国立研究開発法人日本原子力研究開発機構
大 洗 研 究 所
廃棄物管理事業変更許可申請書
新旧対照表

(本文、添付書類一、二、三、四、五、六、七、八)

令和4年4月

国立研究開発法人日本原子力研究開発機構

第6.1.1図 大洗研究所(北地区)から半径100km以内の人口分布

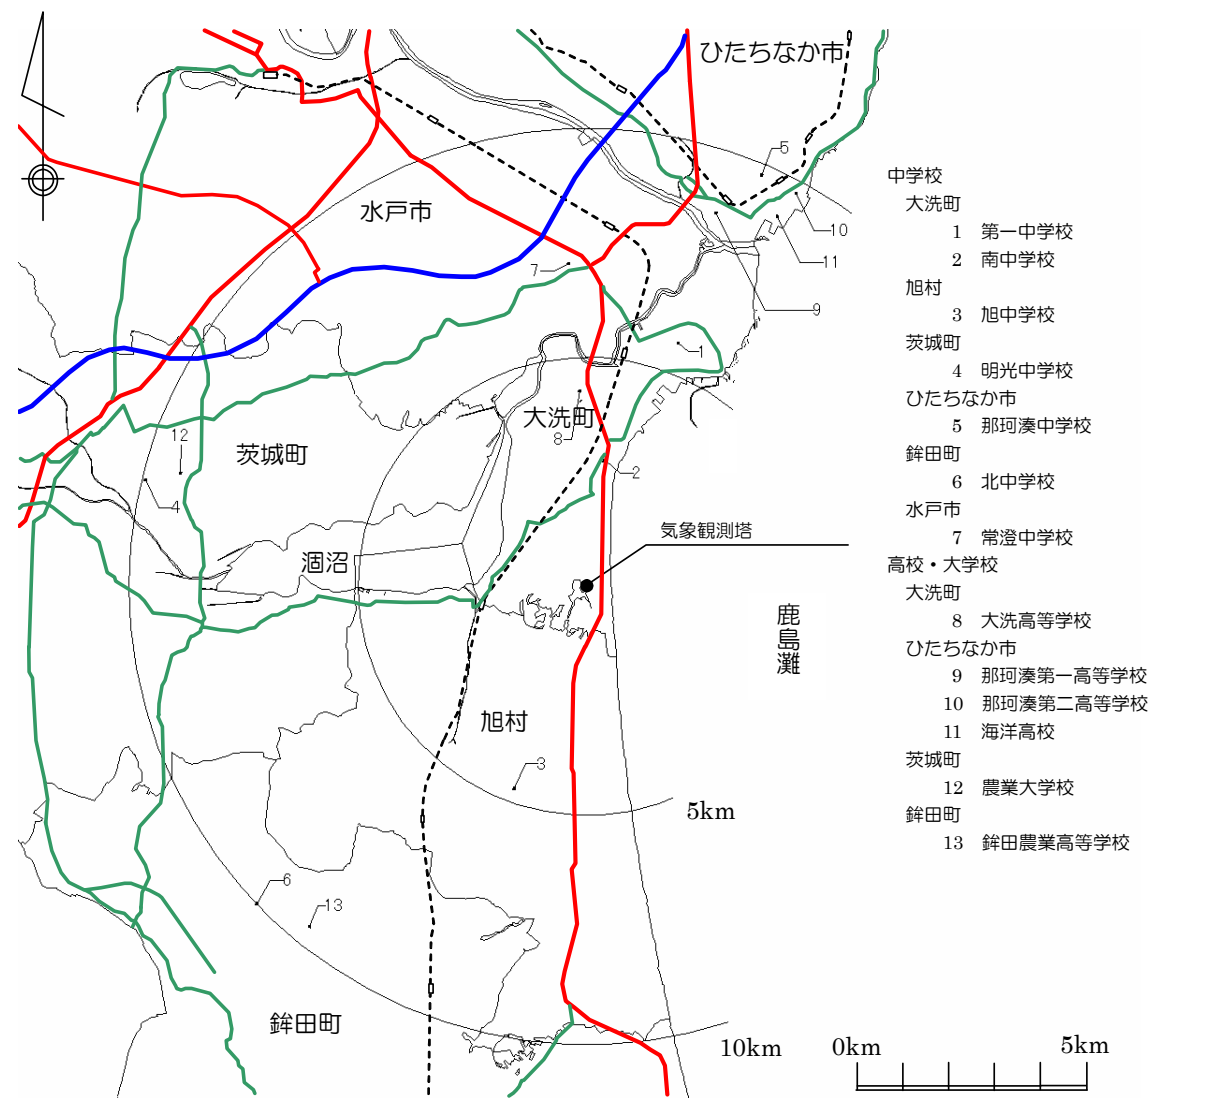
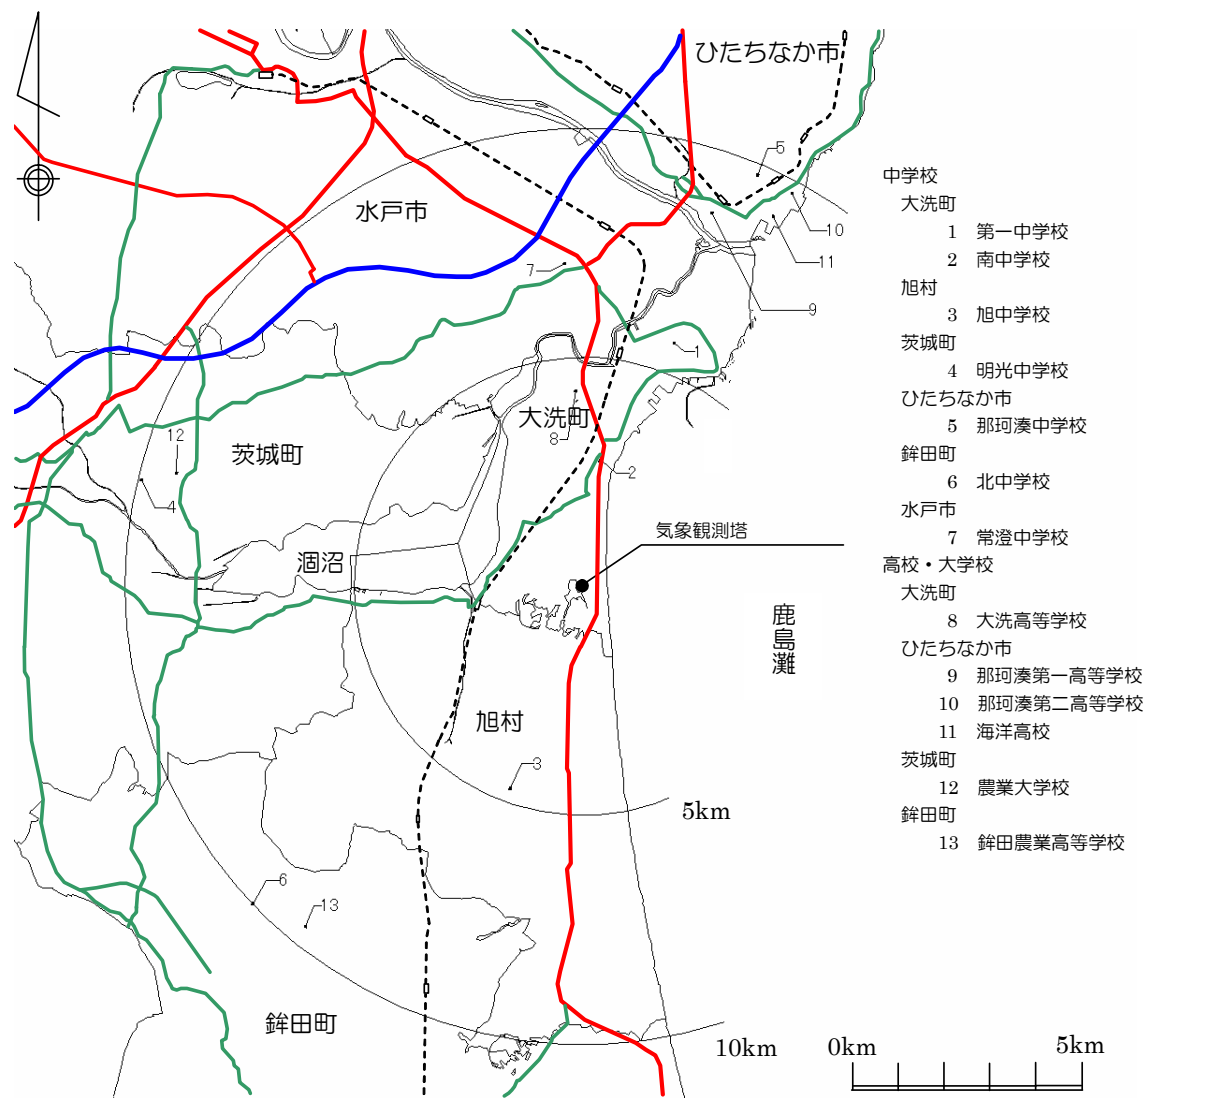
記載の適正化
